N/Réf. : BXL20468_725_PUN
Gest. : T. Schlessler
V/Réf. : 2043-0123/06/2023-557PR
Corr DPC: Anna Clementina NOËL
NOVA : 04/PFU/1925914
Corr DU: Philippe JELLI
Julie NANNETTI

BRUXELLES. Boulevard Clovis 83 - 87 (arch. Gustave STRAUVEN)
(= la Maison Van Dijck au n.85 est classé comme monument / en zone de protection de l'Ancienne gare de Saint-Josse-ten-Noode / Inventaire n.85-87)
PERMIS UNIQUE: Rénovation/extension d'un ensemble bâti dont partie classée : restauration façade classée (maison Van Dijck), construction de nouvelles extensions, création de zones de jardins
Demande de BUP – DPC / BUP – DU du : 10/05/2024

Avis de la CRMS

*Situation projetée au n°83
(document extrait du dossier).*

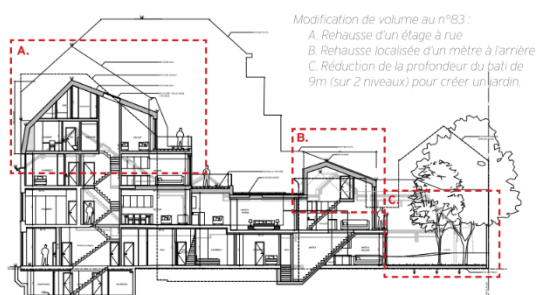
La Commission se prononce favorablement sur le principe d'une rehausse du bâtiment n°83, ainsi que sur le gabarit proposé. Elle constate cependant que le volume ainsi que la forme originale de la toiture projetée rendront cette intervention fortement visible depuis l'espace public et risqueraient d'entrer en concurrence avec la façade classée. Elle plaide pour l'intégration visuelle la plus subtile possible de ce nouveau volume immédiatement adjacent à la maison Van Dijck.

L'Assemblée préconise en conséquent de revoir la composition des baies et la matérialité de la toiture pour plus de sobriété (éviter le bandeau vitré par-dessus la corniche de l'immeuble). Elle suggère de renoncer au zinc en toiture, dans la mesure où ce matériau est étranger au paysage urbain du quartier, et de privilégier le recours à la tuile ou à l'ardoise pour mieux dialoguer avec l'immeuble classé.

Photographie de la façade en 1976 (© CIVA).

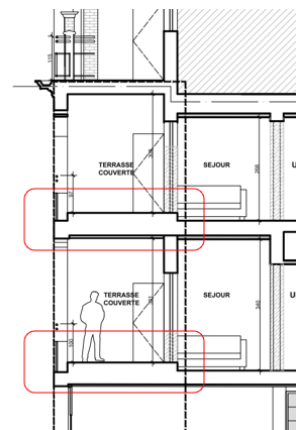
La CRMS constate également que la façade existante a subi des modifications par rapport à la situation d'origine, et regrette que la présente demande ne comprenne pas davantage la restitution d'éléments d'origine disparus. Elle encourage le demandeur à poursuivre son effort de restauration du bâtiment de Strauven en approfondissant la connaissance de sa situation d'origine, et en examinant les possibilités de restitution de celle-ci.

Les photographies anciennes jointes à l'étude historique attestent en effet de transformations ultérieures réalisées en façade : modification et simplification des baies des terrasses, rehausse du sol des loggias, couverture de leurs plafonds moulurés par des panneaux Heraklith, etc. La CRMS recommande, après sondages, de restituer le niveau de sol d'origine des loggias ainsi que de supprimer les plaques de couverture des plafonds. Elle préconise également d'améliorer ou de remplacer les doubles châssis intérieurs (teinte, épaisseur) pour réduire leur visibilité depuis l'espace public.
